AFKLARENDE SPØRGSMÅL TIL PROJEKTFORSLAG FOR VASSINGRØD ENERGI PARK

20. juli 2017

Projekt nr. 227336

Figur 2-1 Varighedskurve for marginal produktion 2016-2018

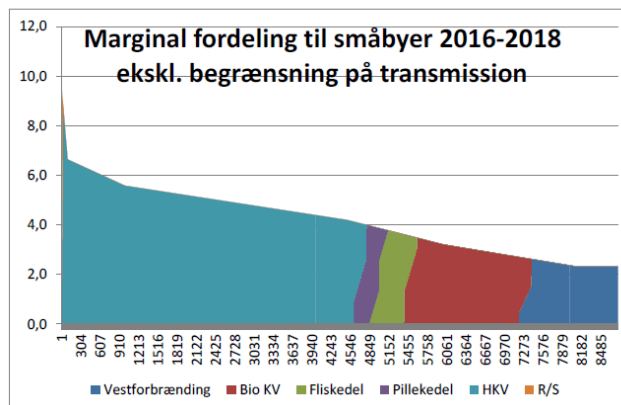
Det bemærkes i øvrigt, at den potentielle varmelevering fra bio-kraftvarmeanlægget i Hillerød næppe som antaget kan dække 50% af det samlede varmebehov i Farum. Ifølge projektforslaget for forsyning af 3 byer ved Hillerød³ vil det i ca. 5.700 af årets timer levere 100% af sin kapacitet til Hillerøds eget fjernvarmenet. Der er således kun ledig kapacitet til forsyning af Farum Fjernvarme i ca., 35% af årets timer, (som falder i de varmeste måneder). Det bør derfor underbygges yderligere, hvorledes 50% af fjernvarmebehovet i Farum er tænkt leveret fra det nye biomasse kraftvarmeværk i Hillerød.

I den forbindelse henvises til nedenstående figur fra ’projektforslag for fjernvarmetransmission til 3 byer’ ved Hillerød Forsyning, hvor der er forudsat prioritering af forsyning til Hillerød by fra kraftvarmeværket, således at nye kunder (de 3 små byer) kan forsynes fra biomasse anlæg i Hillerød i takt med, at der frigøres kapacitet. Dette ses at ske fra ca. time 5.700 på varighedskurven, omend med en beskeden ydelse.

Figuren viser forsyningssituationen før etablering af geotermi i Hillerød, hvilket i projektforlaget for de tre byer antages at ske i 2019, derfor er figuren benævnt "marginal fordeling til småbyer 2016-2018". Geotermianlægget er endnu ikke besluttet, hvorfor figuren indtil videre kan antages at illustrere potentialet for forsyning fra det nye kraftvarmeværk i Hillerød til Farum.
